Parere n. 75 del 10 novembre 2020

*S.S. 398 "Val di Cornia" - Bretella di collegamento tra l'autostrada Tirrenica A12 e il Porto di Piombino - lotto 7, tratto 1 - Svincolo di Geodetica - Gagno (ex Autostrada A12 Rosignano-Civitavecchia, lotto 7 - bretella di Piombino). Progetto Esecutivo.
Verifica di attuazione Fase 1*

Verifica di attuazione Fase 1

Schema di progetto

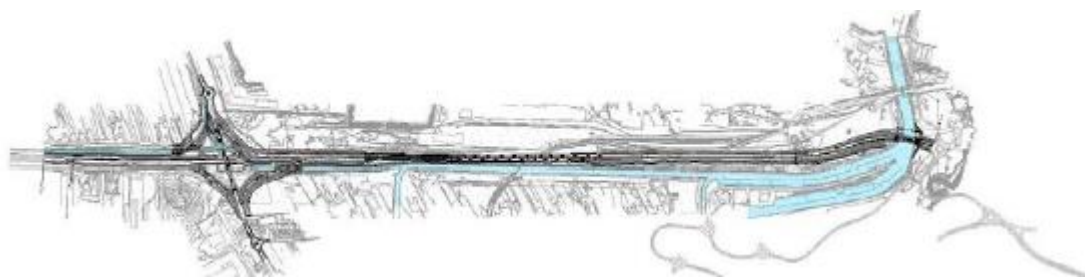
Dal raffronto tra il progetto definitivo e progetto esecutivo, si osserva una lieve modifica della livelleta nel tratto iniziale in corrispondenza dello svincolo di Geodetica con un innalzamento della stessa fino a poco più di 1 metro, mentre nel tratto finale è stata ridotta l'altezza del rilevato.

Rispetto al progetto definitivo, la deviazione del fosso "vecchia Cornia" in corrispondenza dello svincolo di Geodetica risulta ottimizzata, riducendo le anse previste in PD a fronte di un incremento, non ambientalmente significativo, del tratto intubato, al centro dello svincolo.

Le modifiche riscontrate rientrano tra le definizioni di dettaglio a livello di progetto esecutivo e non comportano variazioni significative da un punto di vista ambientale.
